**Presentazione di osservazioni relative alla procedura di:**  
**Autostrada A31 Valdastico nord**  
Codice procedura 3717  
**Procedura integrata VIA-Valutazione di incidenza**

**Autostrada A31 Valdastico nord**

Autostrada A31 Valdastico nord  
Codice procedura 3720  
Verifica di Ottemperanza del Progetto Definitivo "I lotto Piovene Rocchette - Valle dell'Astico"

Allegato 1 all'osservazione di Priante Renzo

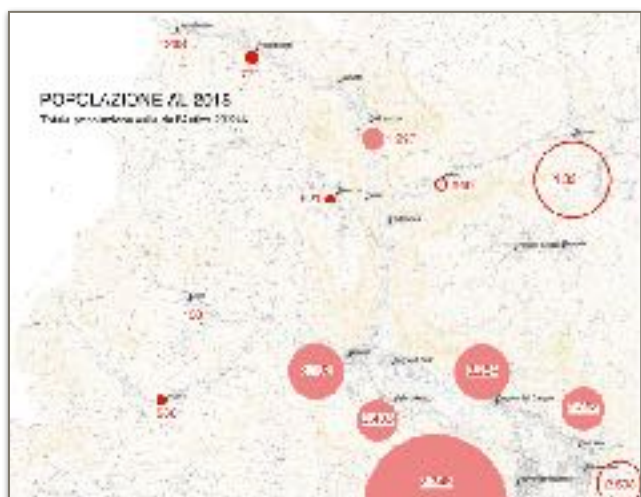
Il grande impatto della soluzione autostradale in confronto con una soluzione più congrua, la superstrada, si vede in ogni dettaglio della progettazione. Si prenda il casello di Cogollo come riportato nella tav. J16L1\_06\_01\_04\_001\_0207\_OPD\_02. Il raccordo tra la strada provinciale e l'autostrada con la realizzazione di un casello con solo due posti esazione in entrata e tre in uscita comporta una serie di opere (scarpate, svincoli, sovrappassi, ecc.) che occupano una superficie superiore a quella del casello di Vicenza ovest. A Cogollo impieghiamo 226.700 di terreno (22,6 ettari) per una semplice uscita, laddove a Vicenza ovest, pur avendo l'esigenza di fare un svincolo, un parcheggio molto grande e raccordi con la viabilità della zona industriale, la superficie occupata è "solo" di 186.000 mq.

Questo esemplifica bene la differenza tra costruire un'autostrada in zona di pianura, pur urbanizzata, e una zona valliva: il consumo di suolo è enormemente superiore in una valle stretta come la valle dell'Astico.

5.1 Si chiede la valutazione di una soluzione che riduca il consumo di suolo anche con l'uso di livellette più elevate da giustificare come la migliore compenetrazione tra standard autostradali e impatto sull'ambiente (consumo di suolo).

## Stima del TGM in giorno feriale

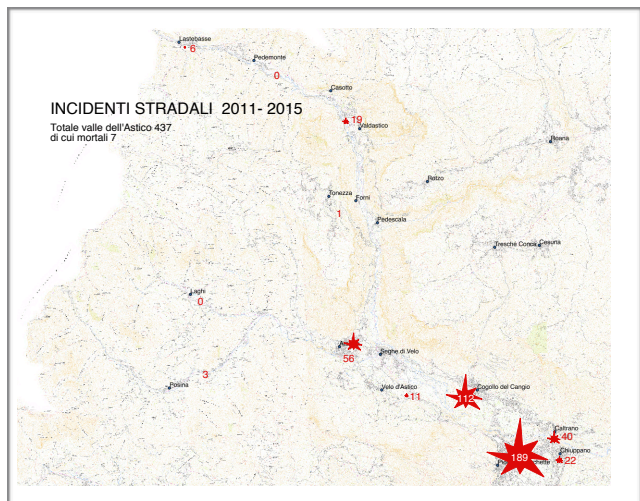
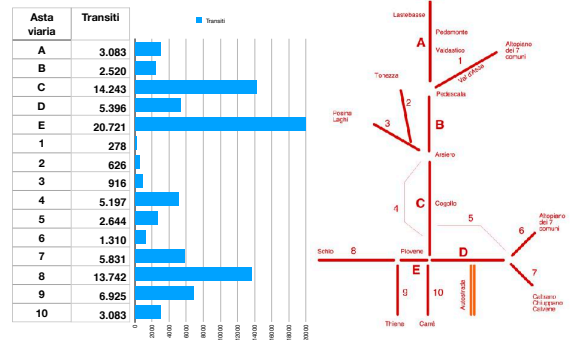
I transiti dei pendolari vedono la SP 350 nel tratto Arsiero-Piovene Rocchette, ma la punta più alta si ha entro il Comune di Piovene Rocchette nel tratto in cui le SP 349 e 350 si sovrappongono. I dati di censimento 2011 disaggregati per origine/destinazione danno un valore di **10.000 transiti a Piovene Rocchette** e 6.632 transiti tra Arsiero e Piovene

Secondo questi dati nel Comune di Piovene Rocchette passerebbero **20.000 veicoli al giorno** e lungo la SP 350 tra Arsiero e Piovene R. il traffico ammonta a oltre 14.000 veicoli. L'attraversamento dei centri abitati di Cogollo e di Piovene Rocchette è particolarmente problematico dato che si mischiano tipi diversi di traffico, da quello di attraversamento a quello locale al traffico pendolare urbano. Non è un caso se, conteggiando gli incidenti stradale nell'arco di tempo che va dal 2011 al 2015 nei due comuni di Piovene e di Cogollo del Cengio **si concentrano più dei due terzi degli incidenti dell'intera valle.**

La costruzione dell'autostrada viene a bloccare l'unico varco possibile per dirottare il traffico da Piovene e nessuna bretella potrà mai essere costruita se ci sarà il "tappo" dell'autostrada.

6.1 Si chiede il tratto di autostrada Valle dell'Astico-Thiene venga reso gratuito per i residenti nella valle. Questa è l'unica compensazione che potrà alleviare le comunità di Arsiero Cogollo Piovene dove è concentrata la maggioranza degli abitanti della valle dell'Astico.
